**Всемирный форум для согласования правил
в области транспортных средств**Рабочая группа по общим предписаниям,
касающимся безопасности**118-я сессия**

Правила № 35 ООН (педали управления)**Предложение по поправкам серии 01 к Правилам № 35
ООН (педали управления)****Представлено экспертом от Международной организации
предприятий автомобильной промышленности***

Воспроизведенный ниже текст был подготовлен экспертом от Международной организации предприятий автомобильной промышленности (МОПАП) в целях уточнения метода измерения бокового расстояния между педалями и ближайшей «перегородкой» слева. В его основу положен рабочий документ ECE/TRANS/WP.29/2019/93, представленный к 179-й сессии Всемирного форума для согласования правил в области транспортных средств (WP.29) и измененный в соответствии с достигнутой договоренностью на основе документа GRSG-117-35, переданного на 117-й сессии Рабочей группы по общим предписаниям, касающимся безопасности (GRSG) (см. доклад ECE/TRANS/WP.29/GRSG/96, пункты 15 и 16). Изменения к действующему тексту Правил № 35 ООН выделены жирным шрифтом и зачеркиванием.

Рис. 1а

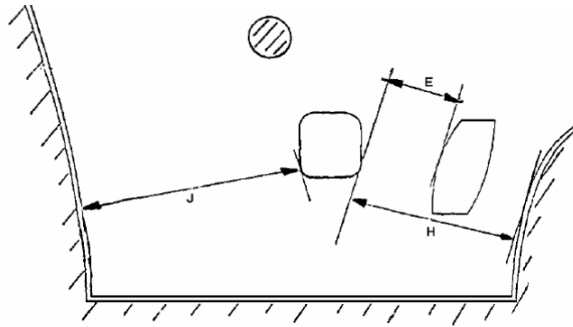
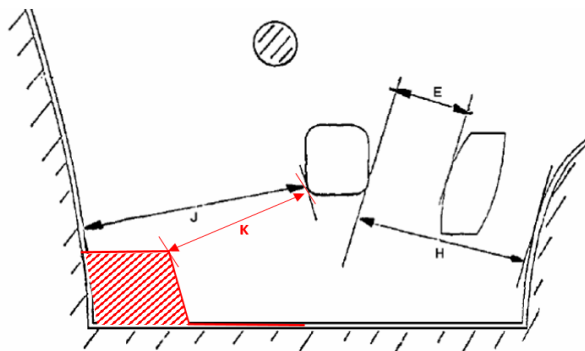
Размещение педалей управления

Две педали – Автоматическая трансмиссия без упора для ноги

Две педали – Автоматическая трансмиссия с упором для ноги

<i>макс.</i>	<i>мин.</i>
E	100	50
H	–	130
J	–	120
K	–	50

- «5.7 Расстояния между проекцией педали рабочего тормоза на исходную плоскость "P" и пересечением каждой перегородки с этой плоскостью, обозначенные в приложении 4 соответственно буквами "H" и "J", должны быть ≥ 130 мм справа и ≥ 160 мм слева для транспортных средств с тремя педалями и ≥ 130 мм справа и ≥ 120 мм слева для транспортных средств с двумя педалями.

В случае упора для ноги, указанного изготовителем и установленного для левой ноги водителя, при измерениях для "J" и "G" в приложении 4 упор для ноги не учитывается. Указанное буквой "K" в приложении 4 расстояние между точками контура проекции педали, находящейся на максимальном удалении слева, и пересечением упора для ноги с плоскостью "P" должно быть ≥ 50 мм».

Рис. 2а

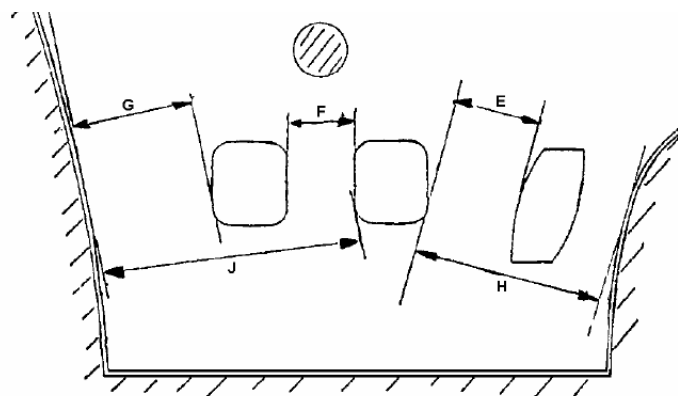
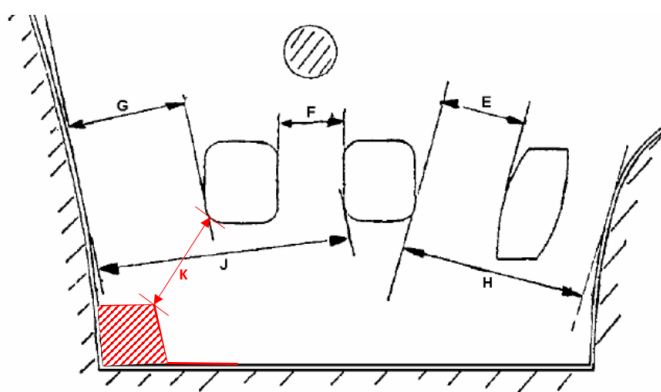
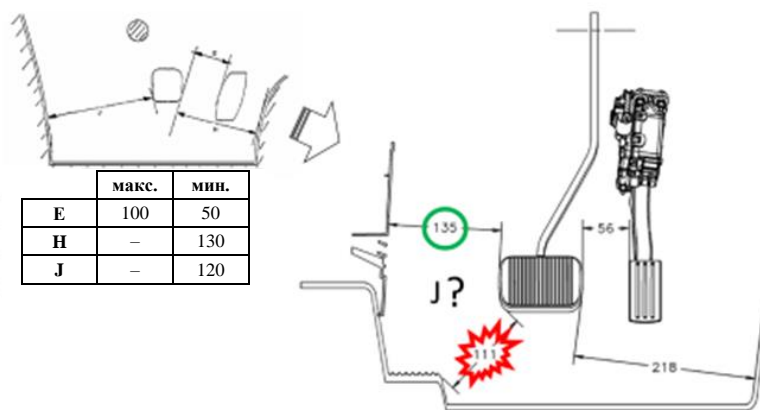
Три педали – трансмиссия обычного типа **без упора для ноги**

Три педали – трансмиссия обычного типа **с упором для ноги**

<i>макс.</i>	<i>мин.</i>
E	100	50
F	–	50
G	–	50
H	–	130
J	–	160
K	–	50

- «5.5 **Указанное буквой "F" в приложении 4** расстояние между ортогональными проекциями опорных поверхностей педали рабочего тормоза и сцепления на исходную плоскость "P" должно быть ≥ 50 мм».

- «5.6 **Указанное буквой "G" в приложении 4** расстояние между точками контура проекции педали сцепления на плоскость "P" и пересечением наиболее близкой перегородки с этой плоскостью должно быть ≥ 50 мм».

Пример необходимого уточнения – Измерение J в условиях двухпедальной системы:

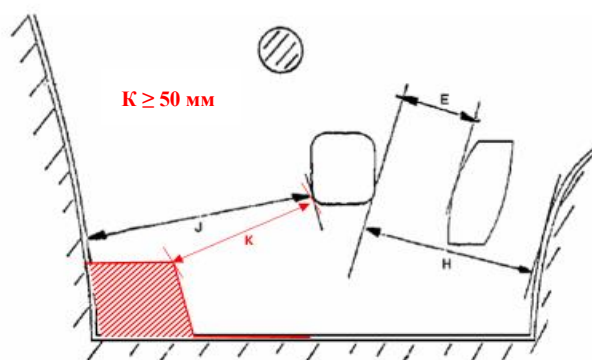
1. В пункты 5.5 и 5.6 вносятся поправки посредством добавления ссылок на «F» и «G» с целью уточнения.
2. Следует обеспечить возможность помещения ноги для отдыха на пол или предусмотреть упор для ноги таким образом, чтобы она не цеплялась за педали. Следует обеспечить возможность нажатия на любую педаль в пределах всего хода, не приводя непреднамеренно в действие при этом напольные переключатели или иные ножные органы управления.
3. Таким образом, это предложение уточняет метод измерения боковых расстояний (J и G) между педалями и ближайшей «перегородкой» с левой стороны. По соображениям безопасности и удобства упор для ноги устанавливается под левую

ногу водителя. Плоскость покоя такого упора может пересекаться с плоскостью измерения «Р». Данное предложение позволяет уточнить, что в таких случаях требуемый просвет для левой ноги измеряется на уровне верхней плоскости упора, а не между крайней левой педалью и самим упором.

Рис. 1
Размещение педалей управления

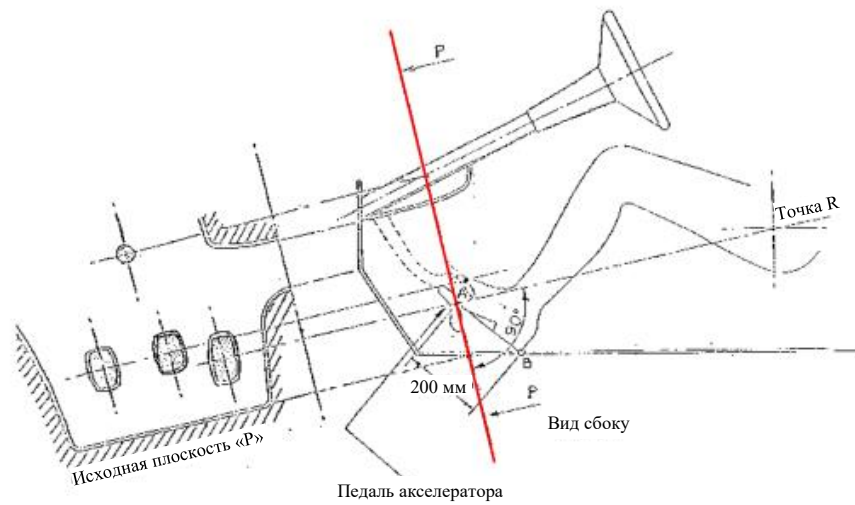
4. Для обеспечения беспрепятственного хода крайней левой педали (рабочего тормоза или сцепления) вводится дополнительное минимальное расстояние между этой педалью и упором для ноги.

5. Расстояние K вводится в приложение 4 для уточнения. Все измерения расстояний по приложению 4 к Правилам № 35 ООН производятся на исходной плоскости «Р». Эта исходная плоскость не является вертикальной поперечной плоскостью. Измерения, которые производятся на плоскости «Р», не производятся на поперечном или горизонтальном направлении, так как наименьшее расстояние влево или вправо более значимо. Предлагаемый метод измерения для K соответствует другим измеренным расстояниям между неподвижной и подвижной частями в контексте Правил. Проекция упора для ноги на плоскость «Р» противоречила бы формулировке Правил № 35 ООН, когда неподвижные части пересекаются с плоскостью «Р». Следовательно, на чертежах для официального утверждения подножка обычно изображается также в виде сечения по плоскости «Р».
